Formular de evaluare a condițiilor de accesibilitate a clădirilor publice

Data: **16-06-2025**

Categorii	Indicatori	Date colectate
Localitate, raion:	Borogani (Leova)	
Adresa, strada, nr.:	-	
Instituția:	BESV-22/16 (Primăria Borogani)	
Tipul instituției:	BESV	
Latitudinea:	46.368923 ,	
Longitudinea:	28.521968

Fig. V42.a Amenajarea unei cabine WC adaptate - tip A

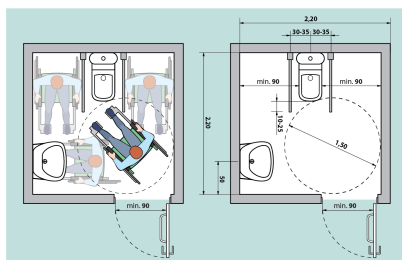
Grup sanitar în exterior:	Da
Grup sanitar în interior:	Da . La Parter
Există indicatoare pe coridoare și pe ușă, care semnalează grupul sanitar accesibil:	Nu
Ușa de intrare WC interior, lățime:	85 cm Standard: ușa trebuie să fie de minim 90 cm
Prag ușă de intrare:	Prag cu înălțimea: 13 cm Standard: maxim 2 cm
Dimensiuni grup sanitar:	180 cm x 120 cm Standard: minim 160 x 180 cm
Ușa cabină WC, lățime:	79 cm Standard: ușa trebuie să fie de minim 90 cm
Ușa cabinei se deschide în :	Exterior Standard: exterior
Dimensiuni cabină WC:	150 cm x 100 cm Standard: minim 160 x 180 cm
Prag ușă cabină WC:	Prag cu înălțimea: 5 cm Standard: maxim 2 cm
Tipul vasului WC:	0
Vasul WC are bare de suport:	Nu

Categorii	Indicatori	Date colectate
	Mecanismul de scurgere a apei este:	Integrat în vasul WC
	Lavuar/chiuvetă:	Da , înălțimea de: 80 cm Standard: h - 85 cm
	Este spațiu liber sub lavoar:	Da , dimensiunea de: 60 cm Standard: minim 67 cm
	Este uscător de mâini:	Nu
	Întrerupătoarele sunt poziționate la o înălțime de 80 până la 110 cm de la podea:	Da , la înălțimea de: 79 cm
	Toaleta este echipată cu sistem/buton de alarmă:	Nu
	În toaletă sau cabine există cuier pentru haine:	Nu
	Culori contrastante:	Da Standard: este o diferență de culoare contrastantă (culori închise / culori deschise) între perete și podea
	Colacul de WC este de o culoare contrastantă cu vasul de WC:	Nu
	Iluminare bună (lumină de zi și lumină artificială) în WC:	Da
